**INFORME DE HITO DE CONTROL
N° 158-2023-OCI/5303-SCC**

**PROYECTO DE INVERSIÓN: “CREACIÓN DE LA PLAZA DE
LA HERMANDAD EN LA FRONTERA DE PERÚ – ECUADOR,
EN LA LOCALIDAD DE AGUAS VERDES – DISTRITO DE
AGUAS VERDES – PROVINCIA DE ZARUMILLA –
DEPARTAMENTO DE TUMBES”, CON CUI
N° 2414594**

**HITO DE CONTROL N° 1: “EXPEDIENTE TÉCNICO
ACTUALIZADO”**

Imagen N° 6

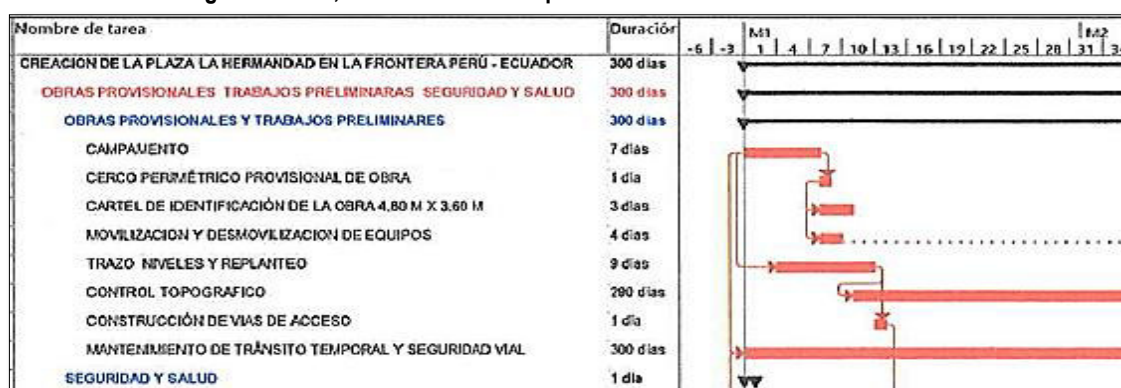
Se verificó que el Diagrama Gantt no contempló Hito alguno, ni siquiera el hito de inicio e hito de fin, como se observa en las dos (2) imágenes siguientes

Diagrama Gantt, donde se observa que no se ubica el hito de Inicio de obra.

Imagen N° 10

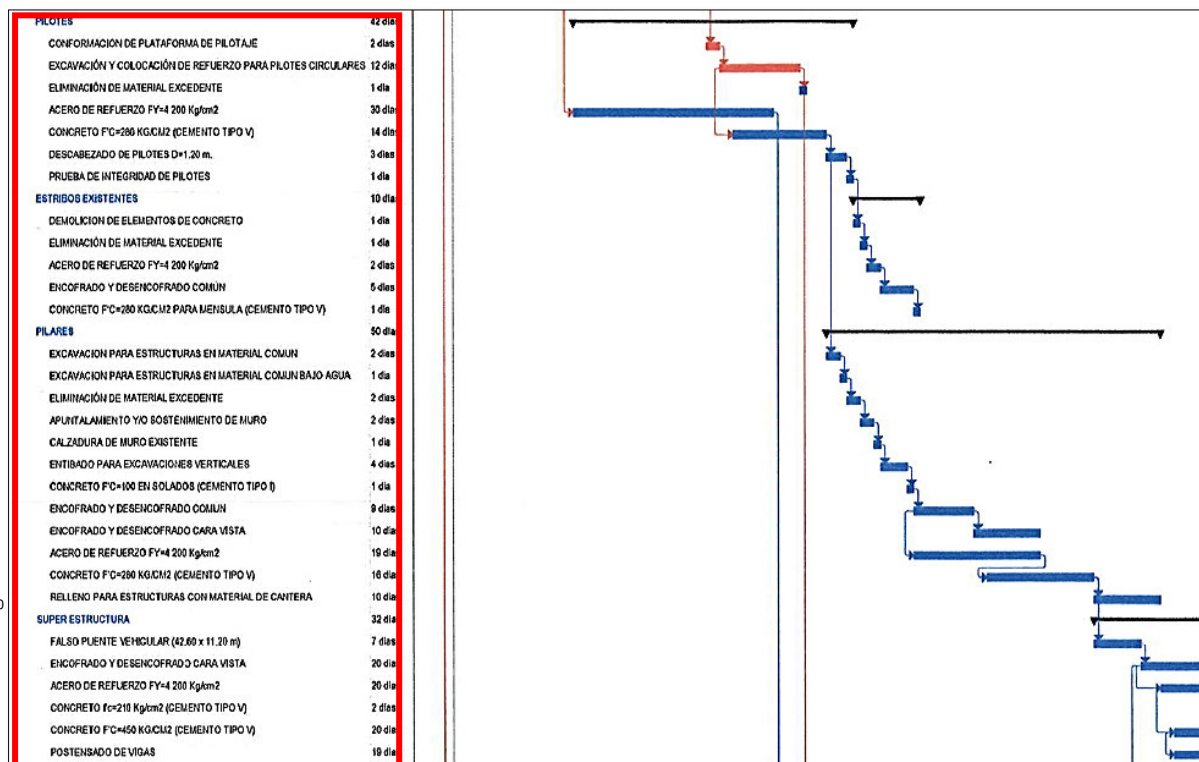
Por otro lado, se verificó también que existen actividades que cuya variación **sí** afectaría el plazo de la ejecución de obra y, no están siendo consideradas dentro de la ruta crítica, como es el caso de las actividades que engloban los subcomponentes de “Pilotes”, “Estribos existentes”, “Pilares”, “Super Estructura”, tal como se observa en la imagen siguiente:

Actividades relevantes que no fueron considerados parte de la Ruta Crítica

Imagen N° 11

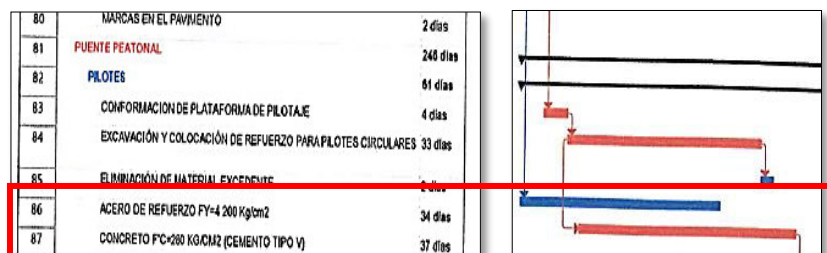
Se evidenció que la actividad “Acero de refuerzo $f_y = 4200 \text{ kg/cm}^2$ ” (ítem N° 86), no se encuentra vinculada a la actividad sucesora “concreto $f_c = 280 \text{ kg/cm}^2$ ” (ítem N° 87), tal como se observa en la imagen siguiente:

Actividad de “Acero de refuerzo” no vinculado a la actividad “concreto”

Imagen N° 12
Actividades de Acero y Concreto que no se vinculan con otras actividades

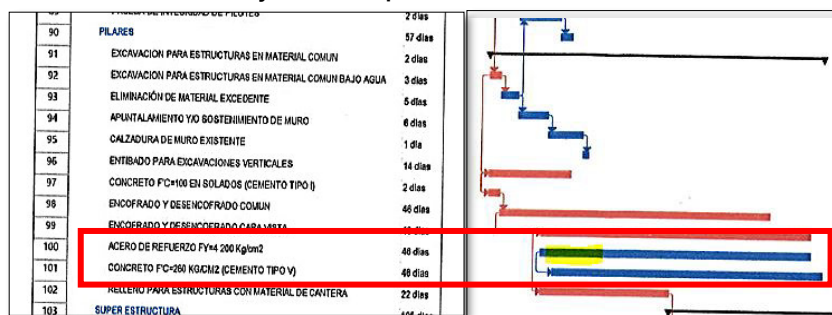
Asimismo, se observó que las partidas “Acero de refuerzo $f_y = 4200 \text{ kg/cm}^2$ ” y “Concreto $f'_c = 260 \text{ kg/cm}^2$ (Cemento tipo V)” no tienen una actividad predecesora y sucesora, tal como se muestra en el cuadro siguiente:
